INFORME DE HITO DE CONTROL
N° 4623-2024-CG/MPROY-SCC

“IMPLEMENTACIÓN DEL PAQUETE 3 DE LA CARTERA
EDUCACIÓN QUE SE EJECUTA EN EL MARCO DEL
CONTRATO DE ESTADO A ESTADO”

HITO DE CONTROL N° 1 – “PERIODO DE SUBSANACIÓN
DE DEFECTOS IDENTIFICADOS EN LA OBRA DE LA I.E. N°
89008 “ANDRÉS AVELINO CÁCERES” DEL PAQUETE 3 DE
LA CARTERA EDUCACIÓN, AL MES DE ENERO DE 2024”

LIMA, 12 DE MARZO DE 2024

Imagen N° 1

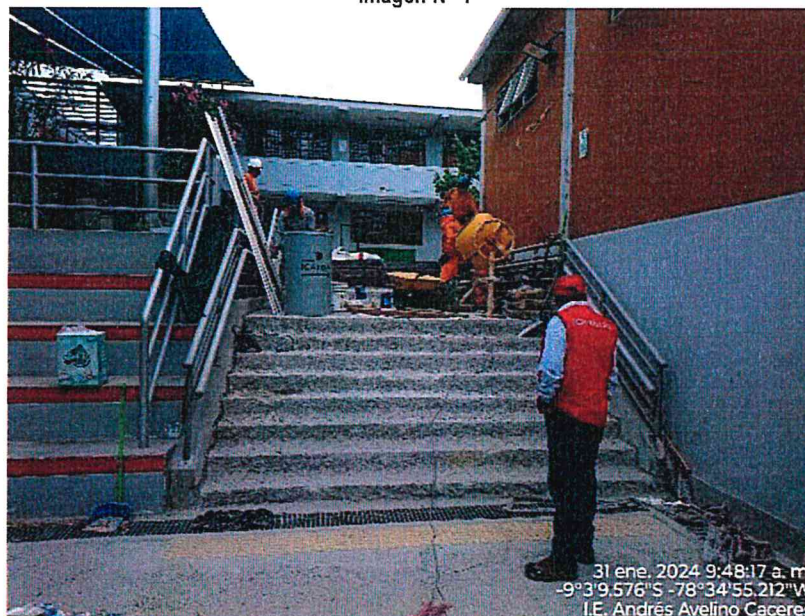
- Durante el recorrido se advirtió la ejecución de trabajos en la escalera de acceso al modulo B, el cual colinda con las graderías de la loza deportiva; del cual se solicitó los procedimientos de trabajo de la actividad que se encontraban realizando; así como, documentación de seguridad en obra, de cuya atención el Supervisor de Calidad y SSOMA señaló que no se contaba con dicha documentación.

Imagen N° 3

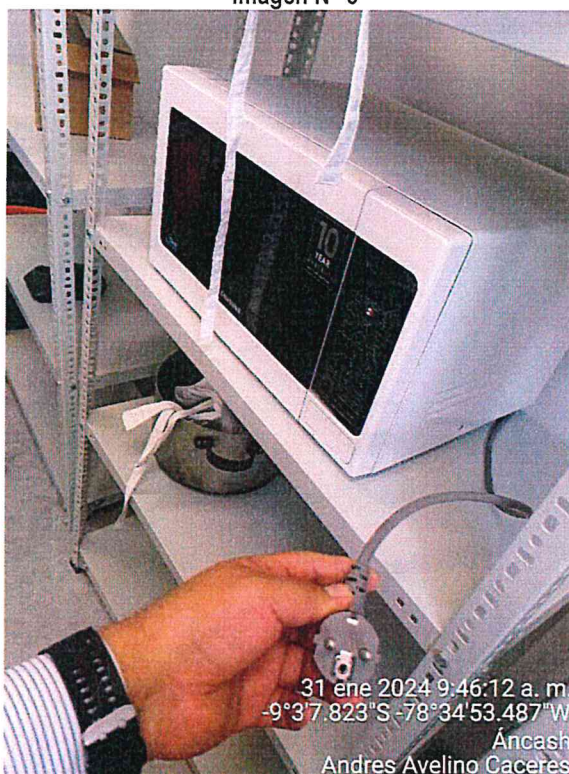
- De la inspección al área de cocina se evidencia que la refrigeradora y horno microondas no cuentan con enchufe tipo Schuko, por lo que resulta incompatible con los tomacorrientes instalados.

Imagen 10

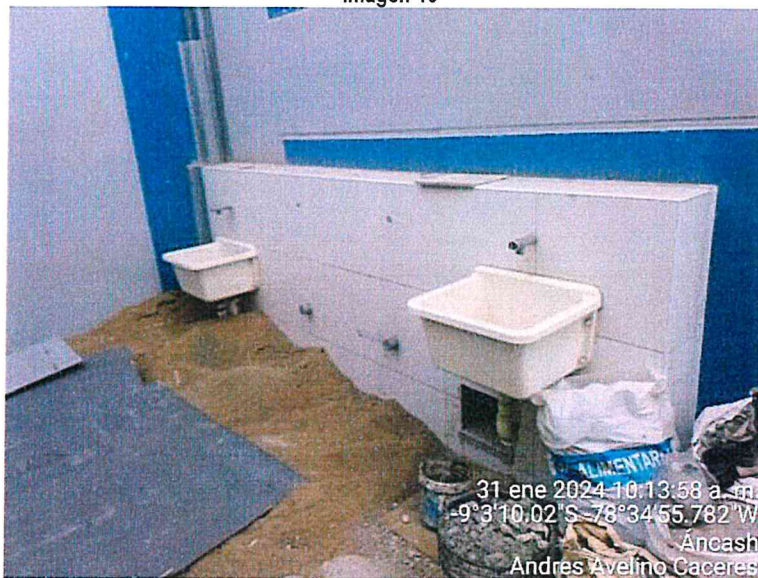
- De la inspección a la estación de lavado, se advierte la instalación de dos (2) lavaderos, no obstante, la señalada estación cuenta con cuatro puntos de agua y desagüe, al respecto el Supervisor de Calidad y SSOMA señaló que la entrega de la Institución Educativa se habría dado en las condiciones que actualmente se encuentran.
